Alla Provincia di PISA Servizio Ambiente P.zza Vittorio Emanuele II, 14 56125 PISA

Pontedera, 01 Giugno 2011

Oggetto: Osservazioni alla domanda di Autorizzazione Integrata Ambientale al progetto di ampliamento della discarica di Gello di Pontedera(PI) mediante la costruzione del terzo lotto destinato allo smaltimento di rifiuti non pericolosi - richiedente Ecofor service S.p.a.

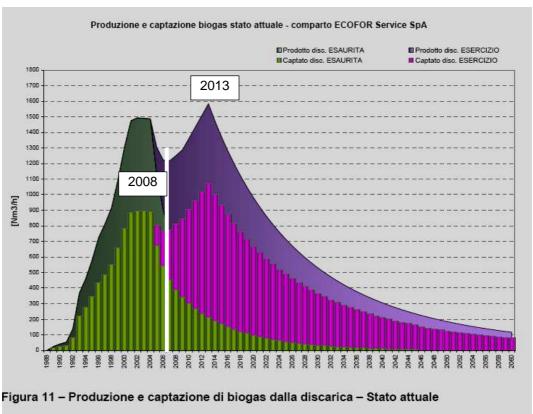
In conclusione i valori di PM10 per la caratterizzazione della situazione attuale, non solo devono essere integrati con quelli fino al 2010-2011 (aumento del picco di biogas nel grafico seguente), ma riportare misure effettuate nei periodi di massima diffusione negli strati bassi atmosferici delle polveri, ovvero nel mese di gennaio/febbraio.

2. Viene considerato l'anno 2013 (data in cui è previsto il picco di emissione di biogas dalla discarica attuale, vedi grafico seguente) come scenario attuale e non il 2008 (anno di cui sono stati forniti i dati di monitoraggio ambientale delle centraline di Cascina e Pontedera) come situazione attuale per la valutazione delle emissioni future. Ma mentre i dati relativi al 2008 sebbene non aggiornati ma frutto di monitoraggio, i dati del 2013 non possono essere verificati, trattandosi di una simulazione esattamente come i dati del 2016. Si fa notare che in passato le previsioni di emissione di biogas dalla discarica sono state ampiamente sottostimate, come riportato nel già citato Allegato A - Rapporto Istruttorio" dell'Autorizzazione Integrata Ambientale di Ecofor Service S.p.a.
